**Expertise Géologique  
et Hydrogéologique  
CHAMPBAYARD**

**STAL**  
**Projet de centrale à bitume**  
**BOËN (42)**

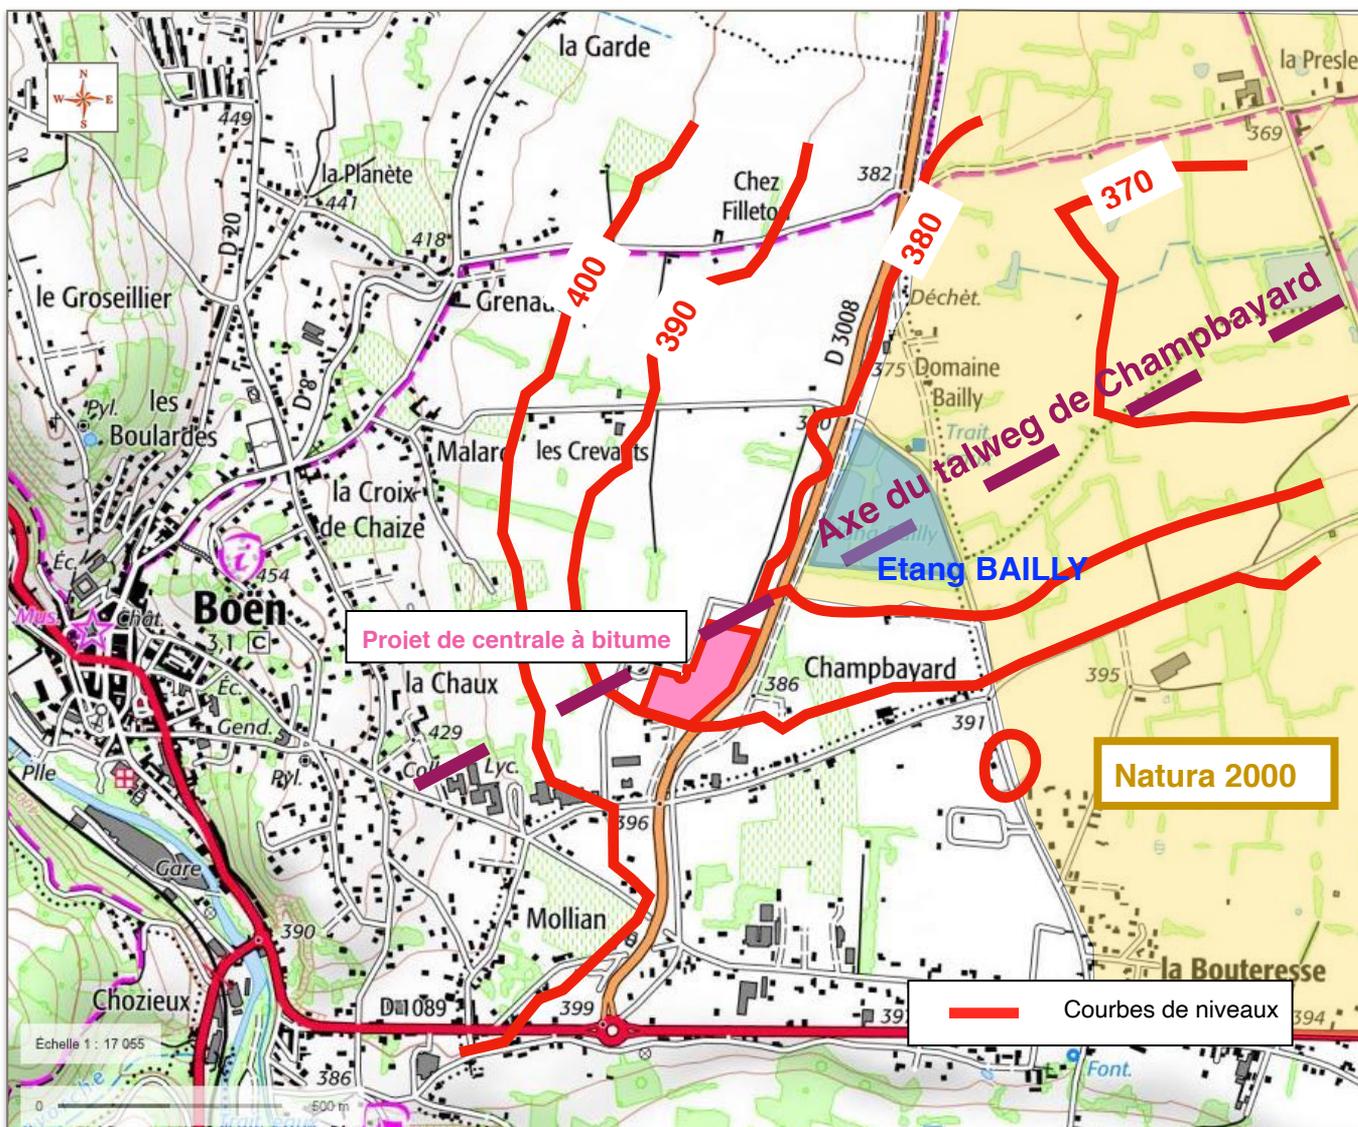
2- La demande de permis de construire, en page 7.16, fait état des incidences potentielles des installations sur le site Natura 2000 concernant les étangs du Forez( cf. carte page suivante).

Y sont citées les perturbations dues aux eaux rejetées. En page 7.17 , il est affirmé: « les liens hydrauliques entre le site et la plaine du Forez sont peu probables et indirects » alors que, comme on le verra sur le plan de la page suivante le site est à l'amont hydraulique directe, en tête de talweg, de la zone nature 2000 et de la rivière Onzon.

4- Plus curieux encore le rapport Aria exclut, lui, tout risque lié aux rejets aqueux, et aux poussières diffuses, et pour cause la position du projet **en tête et dans l'axe du talweg**, où est située l'alimentation en eau de la zone Natura 2000, est totalement occultée.

**Extrait carte IGN**

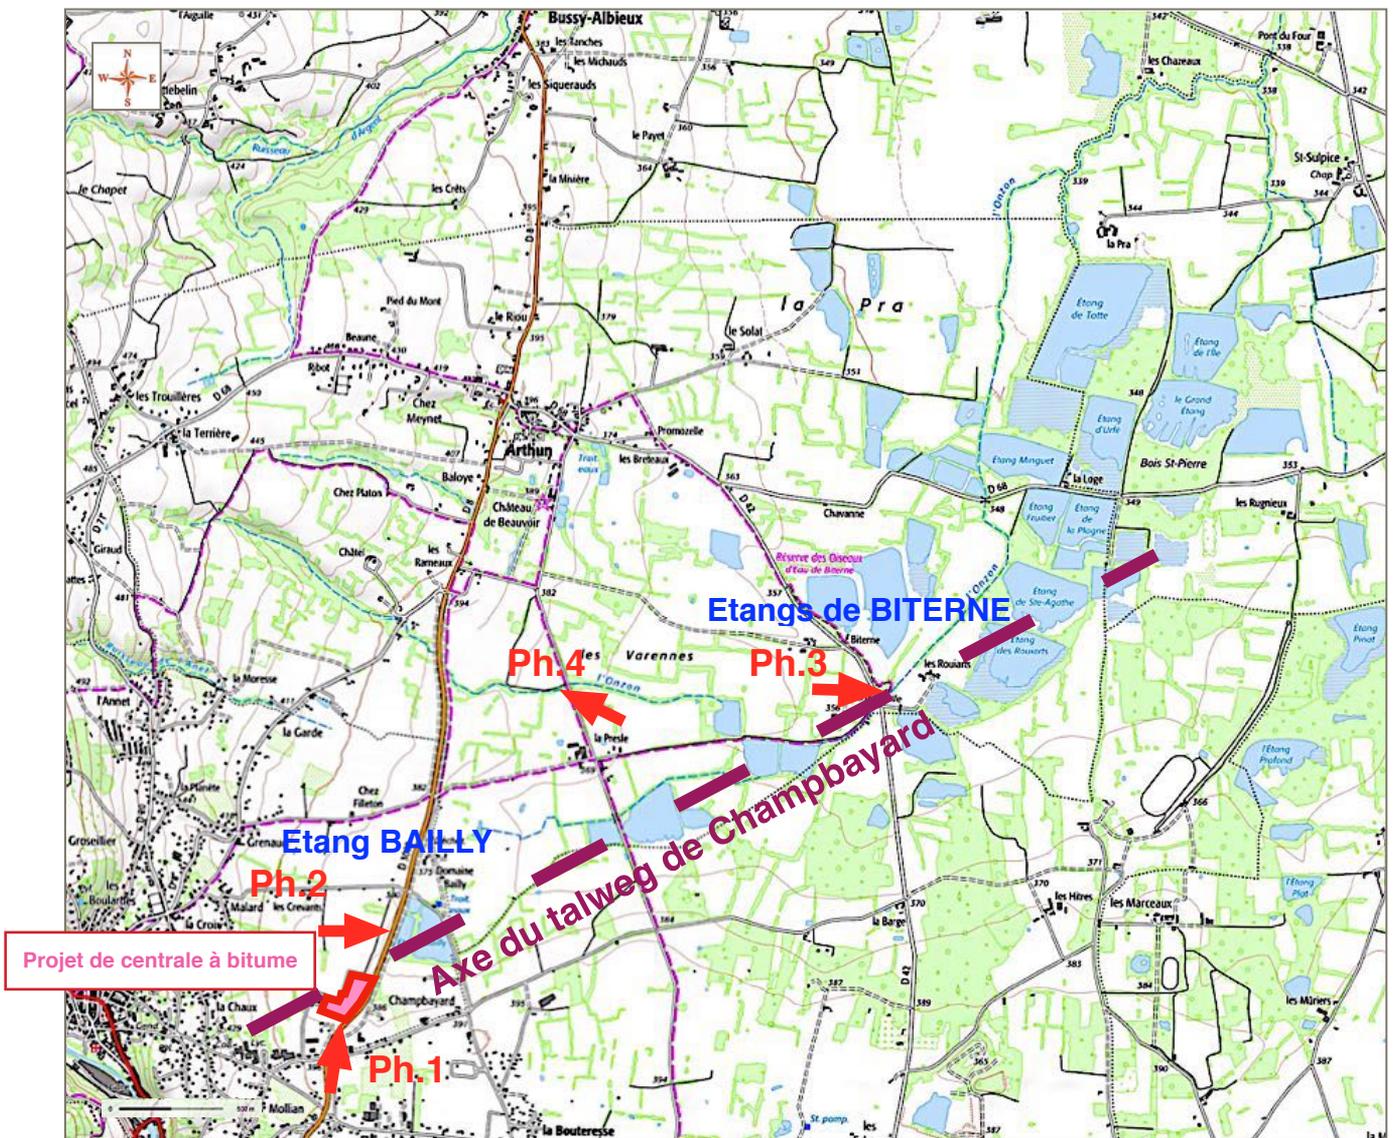
Sur l'extrait de carte IGN suivant ont été reprises en rouge les courbes de niveaux, projet à bitume, étangs du Bailly et de Presle, s'alignent parfaitement sur l'axe du talweg de Chambayard.

La talweg (vallon) constitue un axe drainant du relief de Boën.

D'après cette disposition géomorphologique il est possible de situer l'origine de l'alimentation des étangs (Bailly et suivant) entre la route départementale et le collège, sur l'axe du talweg, soit au droit du projet bitumineux.

**Extrait de la carte géologique BRGM  
au 1/50 000**

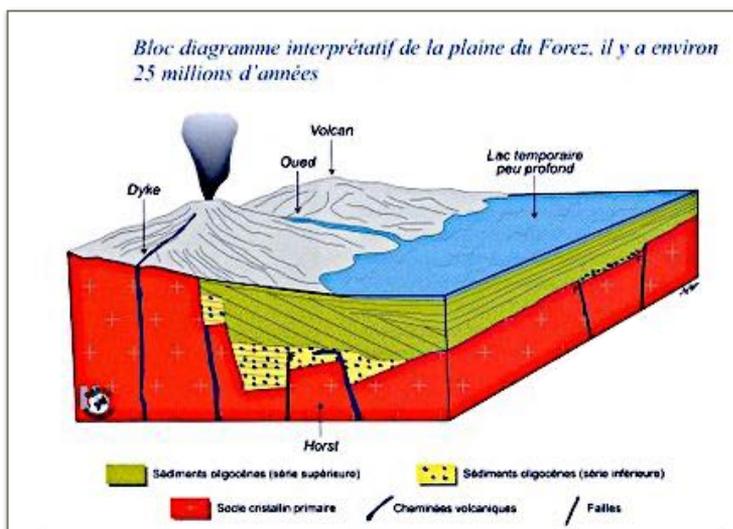
Un peu d'histoire géologique: La plaine du Forez est due à un affaissement du socle hercynien (granite) à l'ère tertiaire, dans une première phase ce bassin fermé a été comblé de sédiments issus (galets, sables et argiles) du démantèlement des montagnes environnantes. Dans un deuxième temps l'organisation d'un drainage exoréique (vers la mer) et la naissance du bassin de la Loire à donné la configuration actuelle du paysage.

Les sédiments dans de telle dépression continentale sont le plus souvent marqués par une succession de dépôts dont la granulométrie diminue au fur et à mesure de leur comblement. C'est à dire qu'à la base on rencontre des matériaux grossier (sable et galets) pour terminer au sommet par des formations à dominante argileuse. Avec des récurrences en cours de comblement. C'est précisément ce que décrit la carte géologique de la page précédente d'Ouest et Est, on passe des granites de Boën, à des dépôts sédimentaires gS, constitués de sables et graviers, puis à des dépôts g constitués de sables et argiles.

Enfin à une époque plus récente se sont déposées en surface sur ce socle argileux, par les eaux superficielles et souterraines (sources), des alluvions C-F qui nous intéressent ici et qui marquent la succession des étangs, dont Bailly et Biterne, dans l'axe du talweg de Chambayard. Ces dépôts marquent des écoulements permanents depuis quelques millions d'années. Cf coupe géologique schématique.

### Hydrogéologie

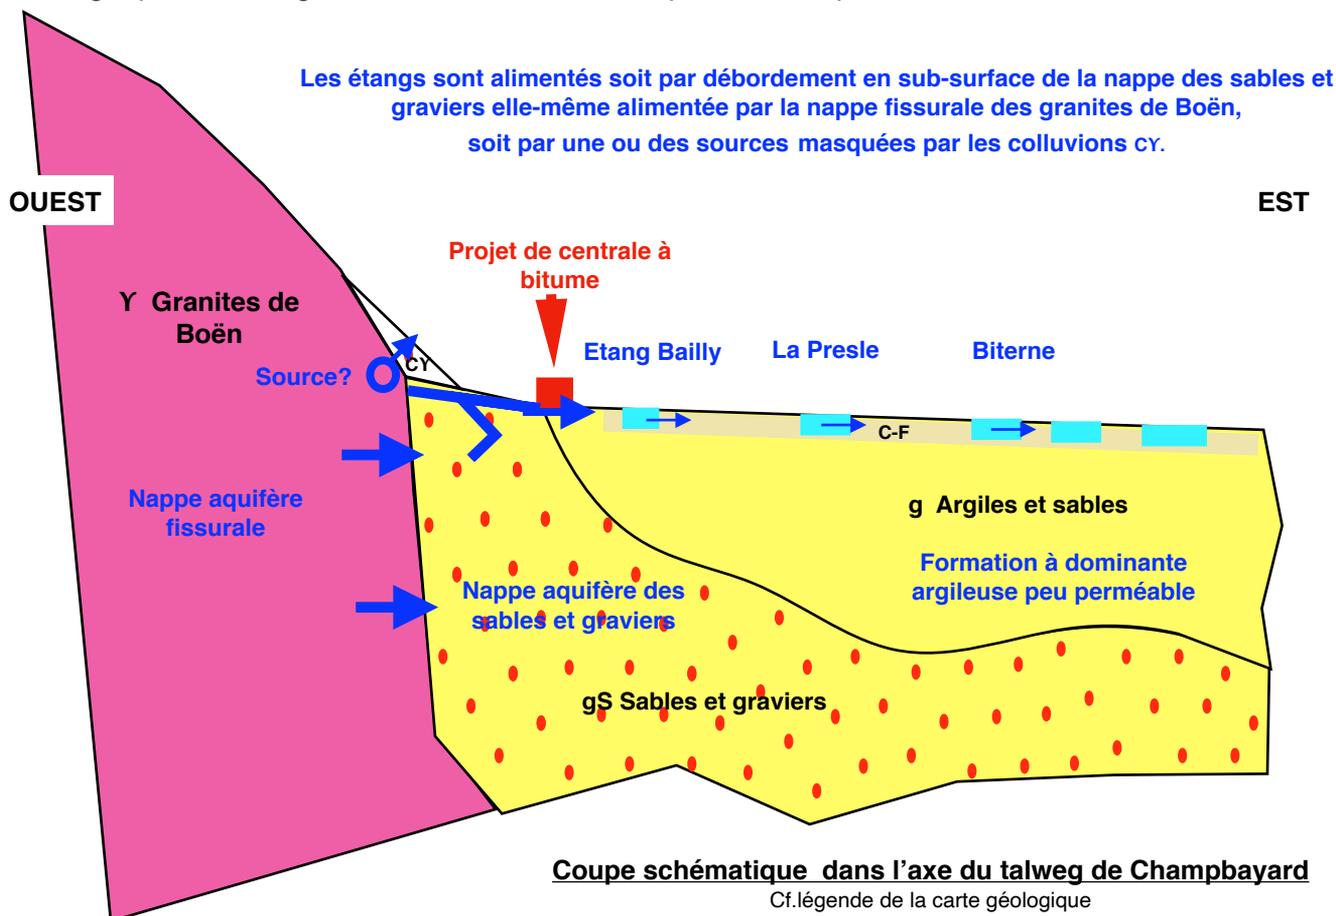
Les dépôts alluvionnaires C-F, déposés dans le talweg de Chambayard, traduisent la permanence des écoulements issus de l'amont du talweg. C'est dans ces dépôts alluvionnaires, argilo-sableux, que s'était installée une surface marécageuse alimentée par les sources situées à l'amont de l'étang Bailly. Ce sont ces marécages qui ont été partiellement asséchés, dès le 13ème siècle, par la création des étangs qui avaient également comme finalité l'exploitation de piscicultures.

L'existence des étangs est possible car le substrat sur lequel ils reposent est argileux donc imperméable.

En bordure de la plaine, sur le socle granitique, les dépôts oligocènes, plus grossiers (sables et galets), sont plus perméables et peuvent présenter des nappes aquifères d'imprégnations qui ne peuvent s'exprimer que par débordement sur les argiles de la plaine.

Sur le secteur, le talweg de Champbayard constitue le principal exutoire, ou drain, de cette nappe aquifère contenue sous les graviers oligocène. Ce qui explique la position de l'antique marécage drainé par les étangs et le canal (Onzon) qui les relie.

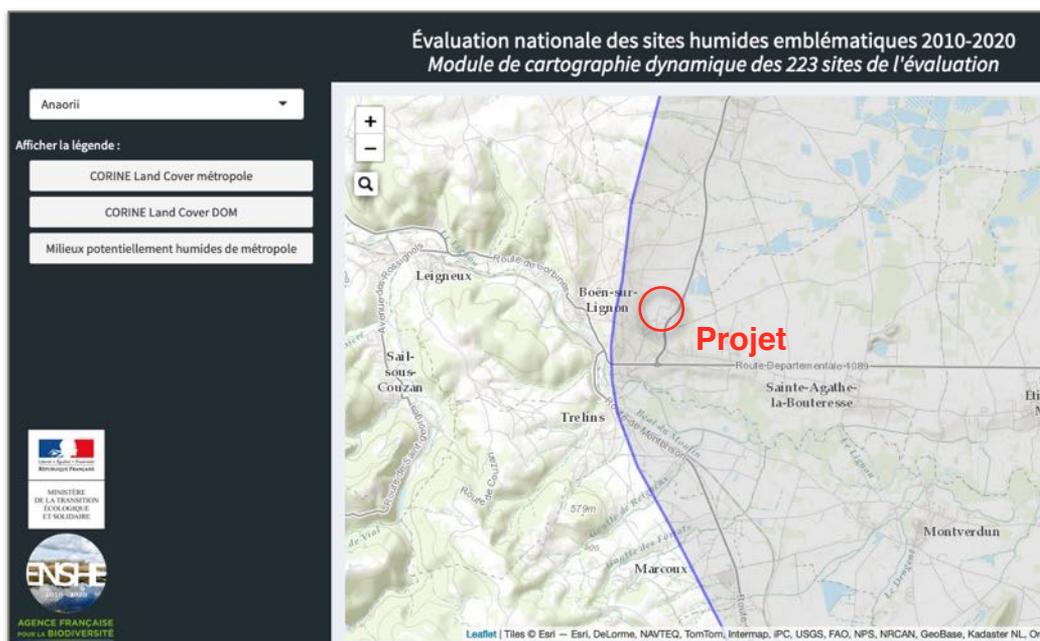
Ces matériaux de remplissage des anciens étangs sont gorgés d'eau comme le démontre la même étude d'impact et page 6-20 (ci-après), où sont décrit un fossé de drainage et un fossé inondé ( en permanence) ce deuxième étant alimenté par le premier.

On remarquera sur la photographie de gauche la végétation particulièrement hygrophile (joncs-carex) caractérisant la zone humide, comme la coupe géologique.
